Keuringsverslag van een elektrische laagspanning- en zeer lage spanningsinstallatie

NIET CONFORM

Straatnaam	Hoefstadstraat
Huisnummer	6
Busnummer	1
Postcode	3600
Gemeente	GENK
Land	België

Controlebezoek van een huishoudelijke installatie volgens (KB 08/09/2019) - AREI Boek 1- 6.5. en 4.2.4.3.

Afbeelding schakel- en verdeelbord:

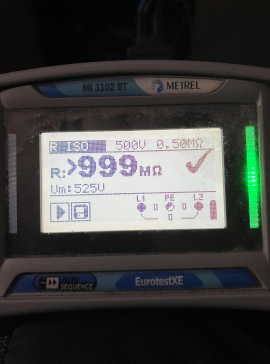
- I3.07 Een demonteerbaar aansluitstuk (aardingsonderbreker) dient aangebracht te worden in de aardgeleider teneinde de meting van de aardweerstand mogelijk te maken. (Boek 1 Onderafdeling 5.4.3.5.)

- I4.04 Bijkomende equipotentiale verbinding(en) niet verwezenlijkt. (Boek 1 Onderafdeling 5.4.4.2. en 5.1.6.2.)
- I5.01 De aanduiding van de stroomkringen en/of apparatuur, aansluitklemmen, enz dient aangebracht of vervuldigd te worden. (Boek 1 Onderafdeling 3.1.3.1. en 3.1.3.3.A. en 5.1.6.1)

- I5.10 De genaakbare, naakte onder spanning staande delen zijn onvoldoende afgeschermd. (Boek 1 Afdeling 5.1.4. en 4.2.2.3.)
- I5.11 Niet gebruikte invoeringen van het verdeelbord zijn niet correct of onvoldoende afgedicht. (Boek 1 Afdeling 5.1.4. en 4.2.2.3.)

- I6.01 De differentieelschakelaar aan het begin van de huishoudelijke installatie is niet verzegelbaar. (Boek 1 Onderafdeling 4.2.4.3.)
- I6.04 Een differentieelstroombeschermingsinrichting met een gevoeligheid van 30mA is te plaatsen voor installaties van badkamer, wasmachine, vaatwas, droogkast en/of gelijkaardige toestellen. Deze dient ondergeschikt te zijn aan de hoofddifferentieelstroombeschermingsinrichting (Boek 1 Onderafdeling 7.1.4.3. en 4.2.4.3.)

- I8.17 De niet-gebruikte leidingen verwijderen of aan de uiteinden te isoleren. (Boek 1 Onderafdeling 4.2.3.3.b)
- N17 De aardspreidingsweerstand kon niet gemeten worden. Deze dient bij voorkeur kleiner te zijn dan 30ohm.
